# ENQUÊTE PUBLIQUE

## N° E 22 000070/38

ENQUETE PUBLIQUE N° E2000070/38  
CREATION UNE D'UNE MICRO CENTRALE  
HYDROELECTRIQUESUR LES RUISSEAUX DU CORMET DE ROSELEND.  
COMMUNE DE BEAUFORT

**Mémoire en réponse à l'avis du commissaire  
enquêteur et aux observations du procès-  
verbal N° E 22 000070/38 en date du 17 août  
2022**

Figure 1 : Evolution annuelle du débit pour la somme des trois cours d'eau

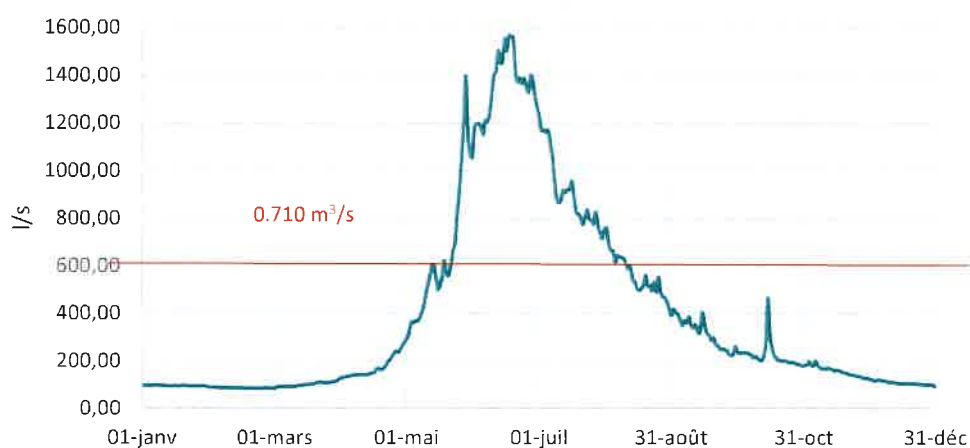
La puissance maximale brute est estimée à 910kW pour une puissance électrique de 730kW. La production serait d'environ 2.25 GWh/an soit la consommation de 500 foyers. Pour cela, les tronçons court-circuités seront mis en **débit réservé près de 10 mois par an !**

La courbe ci-dessous présente l'évolution du débit pour la somme des trois cours d'eau. En période estivale, la somme des débits est supérieure à 710 l/s.

Figure 5 : Implantation de la conduite de restitution

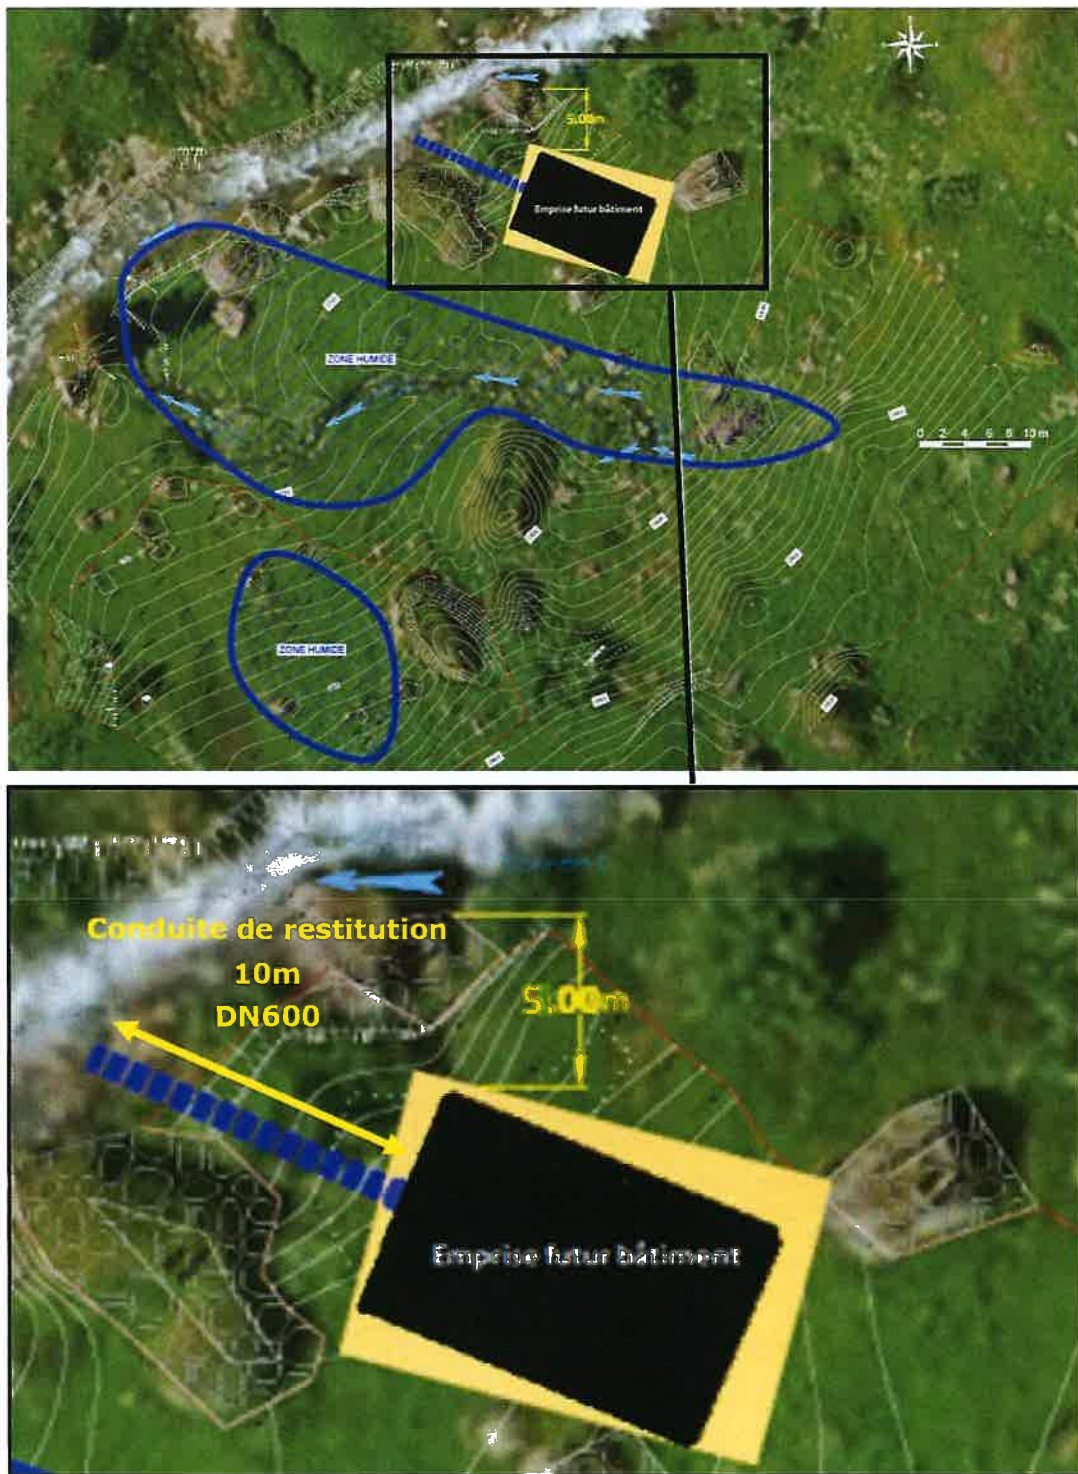
De plus, **certains aménagements et leur impact sur l'environnement ne sont pas étudiés**. Dans son avis du 25 février la MRAE indique : « la conduite de restitution enterrée de 230 m de long et d'un diamètre de 500 mm, qui se rejette dans le Nant des Lautarets à la cote 1 792,60 m NGF n'est pas cartographiée dans l'étude d'impact et comprend très peu d'éléments d'information, ce qui rend la description du projet incomplète ». Dans le dossier présenté la localisation de cette conduite est présentée dans les pièces spécifiques mais les impacts demeurent non pris en compte.

Par ailleurs, comme la relève la MRAE dans son avis du 25 février, les plans concernant les travaux et les aménagements ne présentent pas ceux relevant du canal de restitution et du raccordement électrique à la centrale. Ainsi, l'étude d'impact n'évalue pas les impacts de ces aménagements sur la faune et la flore.

Les informations relevant du canal de restitution ont été explicitées dans **le mémoire en réponse à l'avis délibéré de la MRAE, §2.1 p6** :

« La conduite de restitution permet de connecter la centrale au Nant des Lautarets. **La conduite de restitution, d'un diamètre 600mm sera enterrée sur un linéaire d'environ 10m, avec une pente de 1%.**

La position de la centrale et le tracé de la conduite de restitution sont choisis de façon à limiter les impacts sur le milieu, tout en minimisant le linéaire de conduite. De plus, cette dernière sera enterrée pour limiter la pollution visuelle : l'extrémité débouchant dans le cours d'eau de la conduite sera adaptée pour s'aligner avec le plan constituant la berge ; compte tenu de cette disposition, elle ne sera pratiquement pas visible depuis la route et les chemins de randonnées voisins. »

Figure 6 : Plan de raccordement de la centrale au réseau

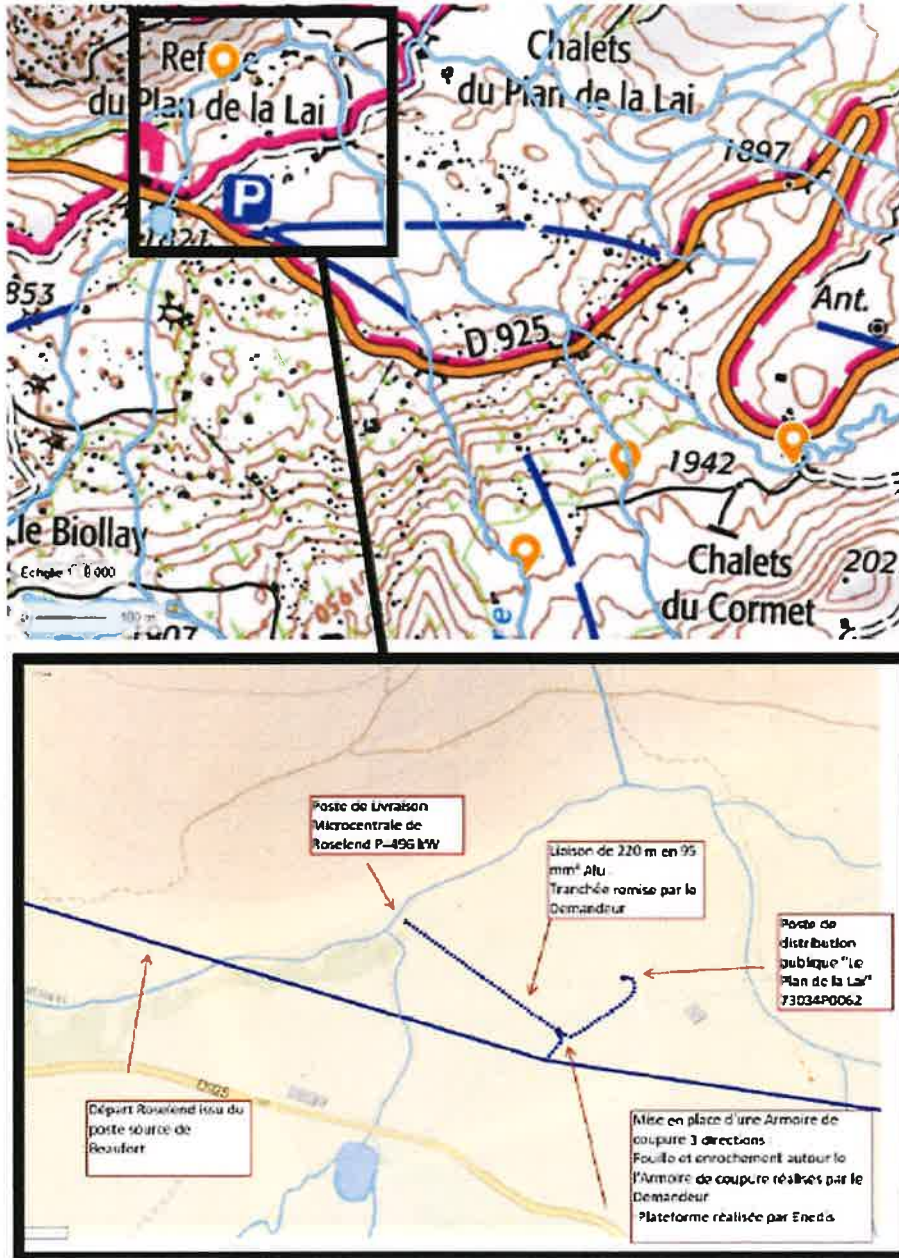
La MRAE indique également : « Par ailleurs, le raccordement de la centrale au réseau de distribution électrique est à peine évoqué. Il fait pourtant partie du projet, et ses caractéristiques et ses incidences ainsi que les mesures prises en conséquence devraient être présentées et évaluées, même s'il relève d'une autre maîtrise d'ouvrage et d'un calendrier différent. Ce n'est pas le cas dans le dossier fourni et devrait l'être dès ce stade. L'absence potentielle d'autorisation ultérieure permettant de porter les mesures associées oblige d'autant plus à ce que ces éléments soient fournis dès à présent de façon précise et aboutie ». Page 87 de l'étude d'impact, il est précisé : « Enfin, il est rappelé que le projet ne prévoit aucune création de ligne ou poteau aériens. Il est prévu de se raccorder sur une nouvelle armoire de coupure 3 directions, déjà raccordée à la ligne aérienne HTA existante. » mais rien n'est cartographié.

Les informations relevant du raccordement électrique ont été explicitées dans **le mémoire en réponse à l'avis délibéré de la MRAE, §2.2 p7** :

« Le raccord électrique de la centrale se fera au réseau de départ Roselend issu du poste source de Beaufort, comme indiqué sur le plan ci-dessous :

De plus, le raccord au réseau se fera par une ligne enterrée sur tout son linéaire, afin de ne pas créer de pollution visuelle à proximité du bâtiment de la centrale et sur le site de Roselend. »

Figure 9 : Implantation des sondes de mesures de température

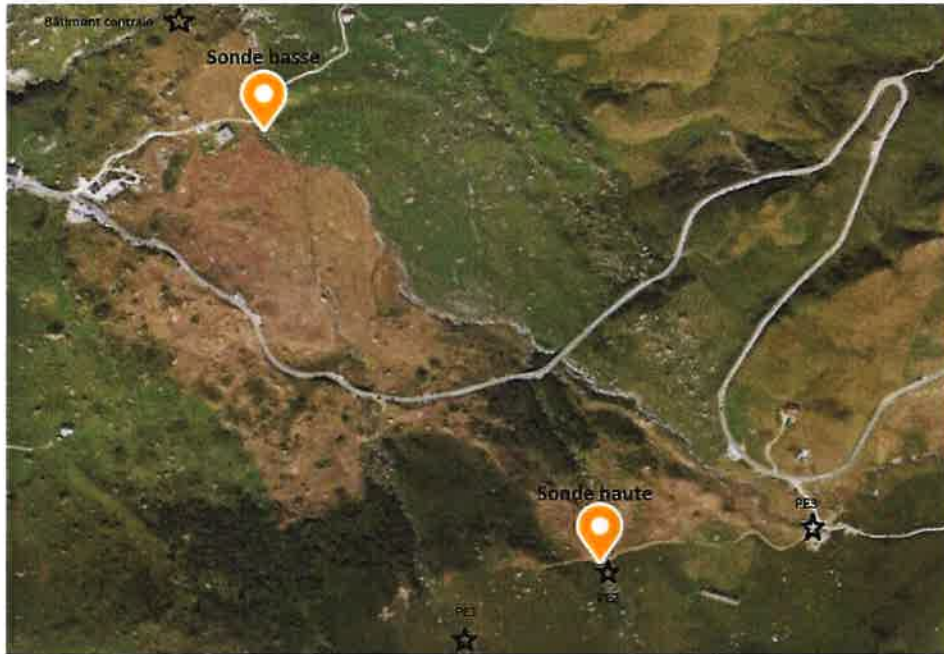
40 l/s, supérieur au 1/10e du module, et correspondant au QMNA 5, soit le débit minimum biologique. Toutefois, l'analyse relative **aux risques de prise en glace** lors des basses eaux hivernales, qui pourrait **nuire à la vie piscicole**, (apportée en réponse à la première demande de compléments) a confirmé le risque de gel des écoulements, en particulier en début d'hiver, lorsque les cours d'eau sont dépourvus de couche de neige isolante. La mesure de réduction proposée consiste à définir une période critique et à doubler la valeur du débit réservé sur cette dernière, jusqu'à la restitution de l'intégralité du débit au cours d'eau (transparence de l'aménagement) lorsque le débit est inférieur au débit d'armement augmenté du débit réservé. La vulnérabilité du projet à l'évolution de l'intensité et de la fréquence des événements climatiques extrêmes n'est pas étudiée. L'Autorité environnementale recommande d'évaluer la vulnérabilité du projet (à court, moyen et long terme) et des milieux aquatiques en présence du projet, au changement climatique. ». De plus, les résultats de l'étude thermique évoquée p116 de l'étude d'impact n'ont pas été **non joints au dossier d'enquête publique**.

Afin de pouvoir évaluer si les cours d'eau étudiés sont susceptibles d'être sujets à la prise au gel, ELCIMAÏ a mis en place **deux sondes mesurant la température de l'eau, du 03/12/2020 au 04/06/2021** :

- **La sonde basse (1820 m)** : la première sonde a été placée sur la partie basse de la dérivation de la Neuva, à proximité du futur bâtiment centrale. Cette sonde est à une altitude de 1820 mètres.
- **La sonde haute (1940 m)** : la seconde sonde a été placée sur la partie haute de la branche centrale de l'Arpire, branche dans laquelle le débit est le plus faible, et qui est donc plus susceptible de geler. Cette sonde est à une altitude de 1940 mètres.

Figure 15 : Localisation des espèces remarquables et leurs habitats sur la zone d'étude du plan de Lai - Zone amont (H2O Environnement, 2020)

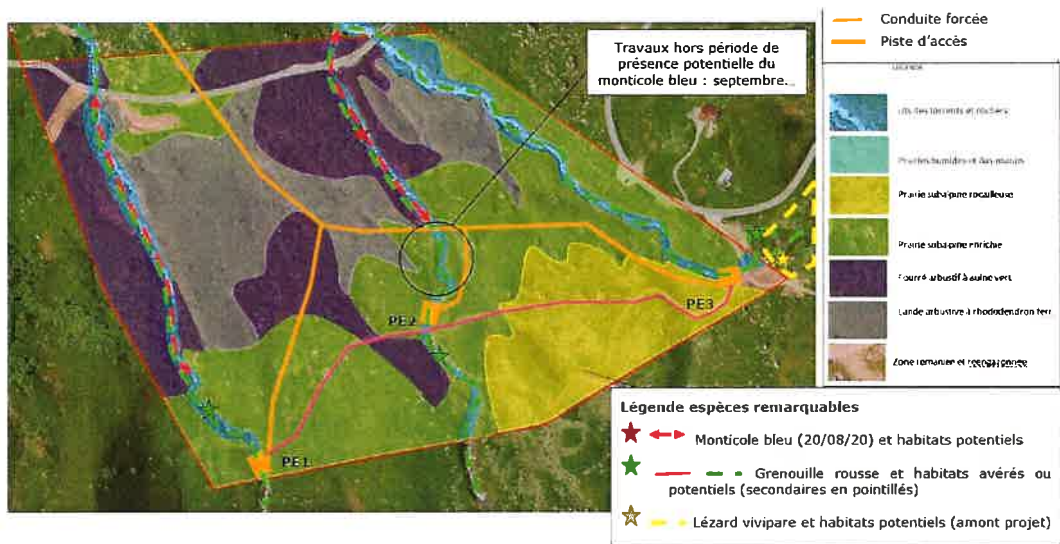
Concernant les reptiles, le **lézard des murailles** et le **lézard vivipare** sont présents sur le site. Il n'est pas précisé dans le résumé non technique de l'étude d'impact que ce sont des **espèces protégées**. L'étude d'impact fait également mention de présence de vipères. Aucune mesure ERC n'a été proposée pour ces espèces. Une dérogation à la destruction d'espèces protégées a-t-elle été demandée ?

« **Le lézard vivipare** observé et son habitat potentiel se situent en amont de la zone de projet sur la zone humide autour de la dérivation de la Neuva sur son cours en méandres, soit une centaine de mètres en amont de la future prise d'eau PE3 (voir figure ci-dessous)

*Les impacts résiduels sont jugés nuls car cet habitat ne sera pas modifié par le projet. Ainsi aucune demande de dérogation espèces protégées n'est envisagée pour cette espèce. »*
